Expediente: **053180417117**
Radicado: **RE-02811-2024**
Sede: **REGIONAL VALLES**
Dependencia: **DIRECCIÓN REGIONAL VALLES**
Tipo Documental: **RESOLUCIONES**
Fecha: **29/07/2024** Hora: **13:02:17** Folios: **11**

POR MEDIO DEL CUAL SE OTORGA DE UN PERMISO DE VERTIMIENTOS Y SE ADOPTAN OTRAS DISPOSICIONES

Que mediante auto de trámite se declaró reunida la información para decidir, frente a la solicitud del **PERMISO DE VERTIMIENTOS**, presentado por la sociedad **METAL ACRILATO S.A.**, con Nit 811012912-6, representada legalmente por el señor **GUSTAVO TORRES GUERRERO**, identificado con cédula de ciudadanía número 80.087.577, o quien haga sus veces al momento, en calidad de autorizado, para el sistema de tratamiento y disposición de las **Aguas Residuales Domésticas -ARD** generadas para la actividad "*Fabricación De Artículos De Plástico N.C.P -Producto No Clasificado*", en el predio identificado con Folios de matrícula inmobiliaria No. **020-31008**, ubicado en la vereda la Clara del Municipio de Guarne (Antioquia).

Que técnicos de la Corporación procedieron a realizar visita a los predios el día 10 de marzo de 2024 y a evaluar la información allegada, generándose el informe

Descripción del sistema de infiltración propuesto:

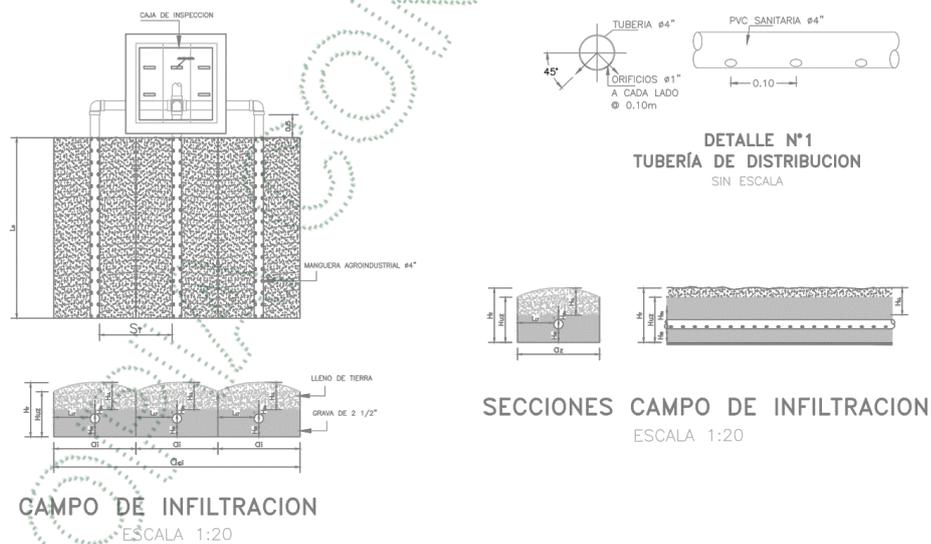
Tres ramales de 20 metros, con distancia entre zanjas de 1.5 metros, ancho de 0.5 metros y profundidad de 0.5 metros (0.3 metros de tierra y 0,2 m de grava). A continuación, se presentan los planos del campo de infiltración:
